Frysjaveien 29, Oslo kommune

Områdestabilitetsvurdering

Uavhengig kontroll geoteknikk

Desember 2024

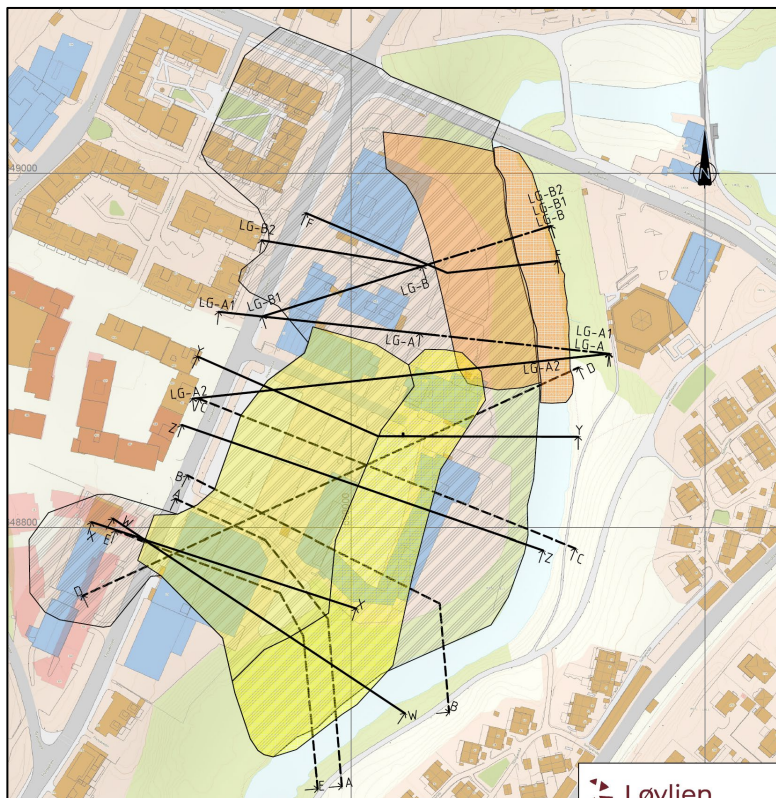
VSO Consulting er enig i valg av tiltakskategori.

Bilde 2.2

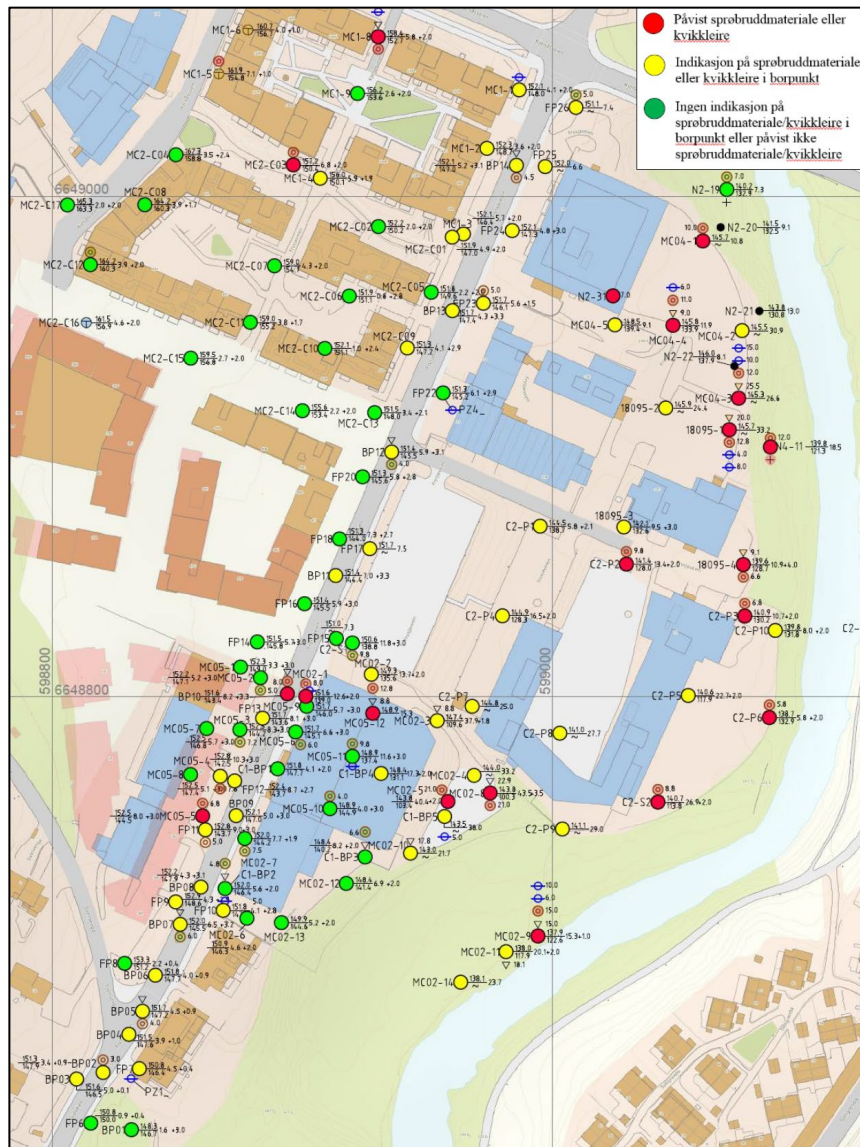
VSO Consulting har i lengdeprofilene for de kritiske snittene (bilde 2.2) observert at Løvlien [1] og [8] har benyttet NGI-metoden som vil si at de trekker 1:15-linjen fra bunn av kritiske glideflater og bakover i sprøbruddmateriale til den skjærer ut av dette. Denne linjen definerer omfanget av det foreslåtte løsne- og utløpsområdet, slik det er presentert på bilde 2.2.

Bilde 2.5 Avgrensning av løsnings- og utløpsområde presentert på tegning R01A02. Kilde: referanse [1][8].

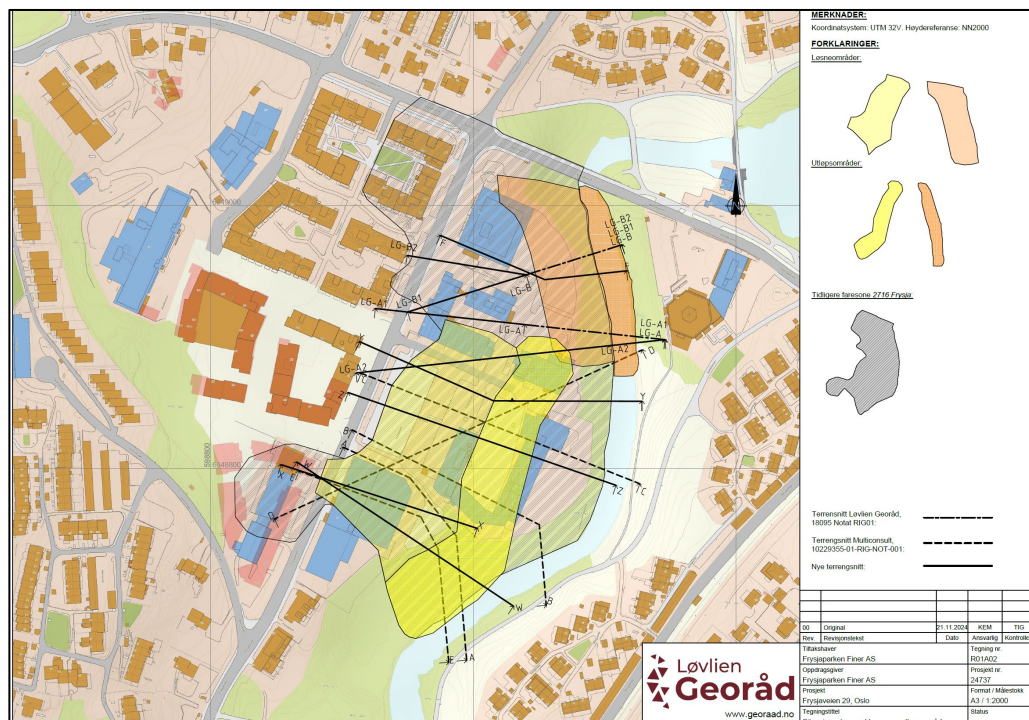
VSO bemerker at det er valgt rotasjonsskred (initialskred) som skredmekanisme langs hele vestlig del av Akerselva siden løснеområdet er mindre enn 100 m samt som skråningshøyden er under 10 m, dette betyr at det ikke vil bygges opp nok energi til at et skred vil utvikle seg retrogressivt.

VSO er enig med vurderingen og valg av skredmekanisme samt avgrensning av løсне- og utløpsområde, og anser vurderingene til Løvlien Georåd AS som grundig gjennomført og god underbygget av kriterier gitt i flytskjema på figur 4.3 i NVE veileder 1/2019 samt NIFS 14/2016 og NVEs eksterne rapport 9/2020. Videre benytter de prinsippet for avgrensning av løснеområdet for et rotasjonsskred $L=5H$ til vise maksimal løsnedistans, og $L_u=0,5L$ til å avgrense utløpsområdet.
